PROPOSICIÓN DE MODIFICACIÓN N° 28 AL PRCV NORMA DE EDIFICACIÓN ÁREA R5, SECTOR LO CURRO

COMPRENDE LA MODIFICACIÓN DEL ARTÍCULO 35, NUMERAL 1, LETRA h) DE LA ORDENANZA LOCAL Y DEL PLANO DE EDIFICACIÓN (LÁMINA 1) DEL PLAN REGULADOR COMUNAL DE VITACURA.

PROPOSICIÓN DE MODIFICACIÓN N° 28 AL PRCV NORMA DE EDIFICACIÓN ÁREA R5, SECTOR LO CURRO TEXTO APROBATORIO

Esquema propiedades desafectadas ubicadas en Área R5 entre los años 2005 y el 2008

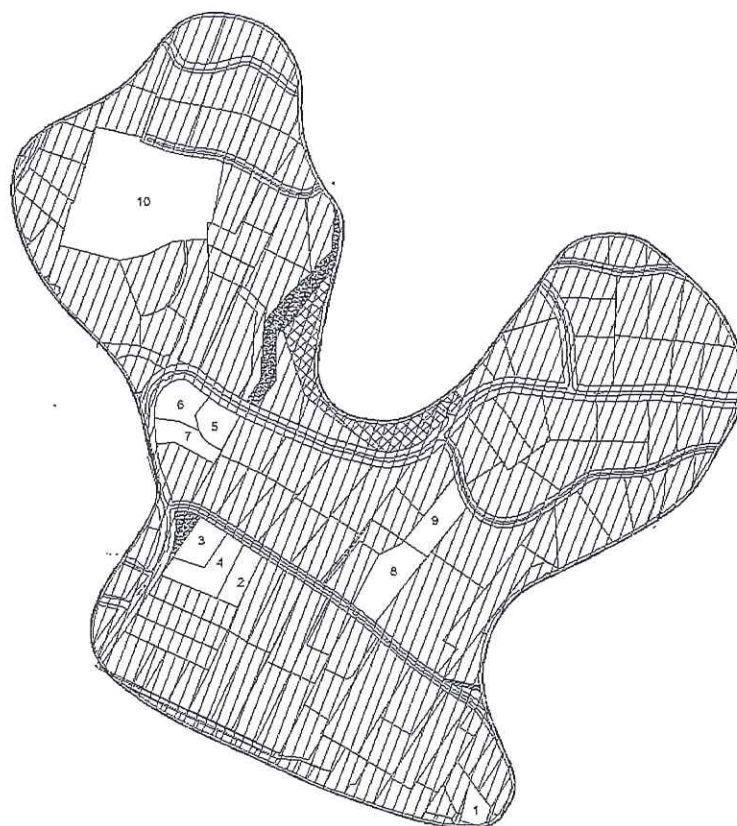
Entre el año 2005 y el 2008, 10 terrenos fueron desafectados de la restricción R5 mediante estudios especializados, aprobados por el SERNAGEOMIN y SEREMI MINVU. Dado que el PRCV-93 omitió las normas de edificación para esa área, en dichos terrenos les corresponde aplicar las normas técnicas del Subsector Geográfico N°3 Lo Curro, contenidos en el Art. 3° Transitorio de la Ordenanza del PRMS. Considerando tal aplicación, se prevé que en los terrenos desafectados de paños de 4000 m² se podrían desarrollar hasta 15 viviendas (150 Hab/Há), situación que expone al sector a un desarrollo desmedido y al peligro inminente del desarrollo de proyectos de alta densidad, que se contraponen tajantemente con la baja densidad del sector de Lo Curro.

El catastro de dichas propiedades y sus antecedentes de desafectación se detallan en la siguiente tabla y esquema:

Mediante la presente modificación se asigna la normativa de Edificación a los terrenos desafectados del área R-5, homologándose a las Áreas de Edificación del entorno, por lo tanto se requiere agregar al plano, la gráfica y simbología del Área E-Ab1, "Edificación Aislada Baja 1", para los terrenos identificados con los polígonos A-B-C-D-A, E-F-G-H-E, I-J-K-L-I, M-N-O-P-M que se encuentran en el área al norte de calle Palerio y Área E-Ab2, "Edificación Aislada Baja 2", para el terreno identificado con el polígono Q-R-S-T-Q que se encuentra en el área al sur de calle Palerio. Lo anterior precisado de acuerdo a lo graficado en el plano MR-28-01 adjunto.

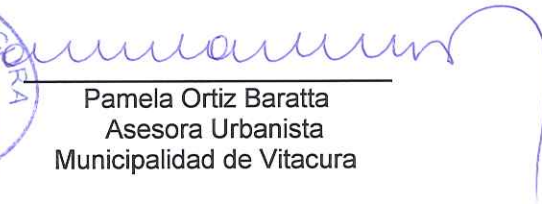
Modifícase el Plan Regulador Comunal de Vitacura aprobado por Resolución N° 59 del 7 de Diciembre de 1999 del Consejo Regional Metropolitano y publicado en el Diario Oficial del 30 de Diciembre de 1999 y sus modificaciones posteriores, en el sentido de modificar el Artículo 35 en su letra h) de la Ordenanza Local, y modificar la lámina N° 1 del Plan Regulador Comunal de Vitacura de acuerdo a lo graficado en el plano MR-28-01 de Edificación, escala 1:5000, que por este acto se aprueba.

- 2.- Se incorporan, de acuerdo a lo graficado en el plano MR-28-01 de Edificación, en los terrenos que se encuentran desafectados de la restricción R5, la norma de edificación E-Ab1: Edificación Aislada Baja N°1 para los terrenos identificados con los polígonos A-B-C-D-A, E-F-G-H-E, I-J-K-L-I, M-N-O-P-M y norma de edificación E-Ab2: Edificación Aislada Baja N°2, para el terreno identificado con el polígono Q-R-S-T-Q, sin modificarse la normativa de restricción R-5 que se mantiene para el resto de los predios afectos.
